Forum: [8-bit PIC](#)

Topic: [pic18f46k40 datasheet 標示錯誤](#)

Figure 5. 44-pin TQFP

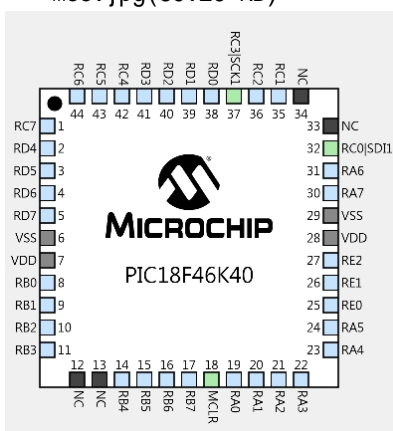
因為我在pic18f46k40的datasheet上面發現了一個腳位標示錯誤，debug了兩天。

可以發現這兩個腳位圖並不相同。

後來使用這類時候，改成用datasheet去畫圖。結果焊接完要測試的時後卻發現5V電流飆高，MCU發燙、MSSP1、MSSP2還有GPIO，有些不受控。經過兩天的debug後終於發現這兩個的不同。

在煩請官方人員處理一下。
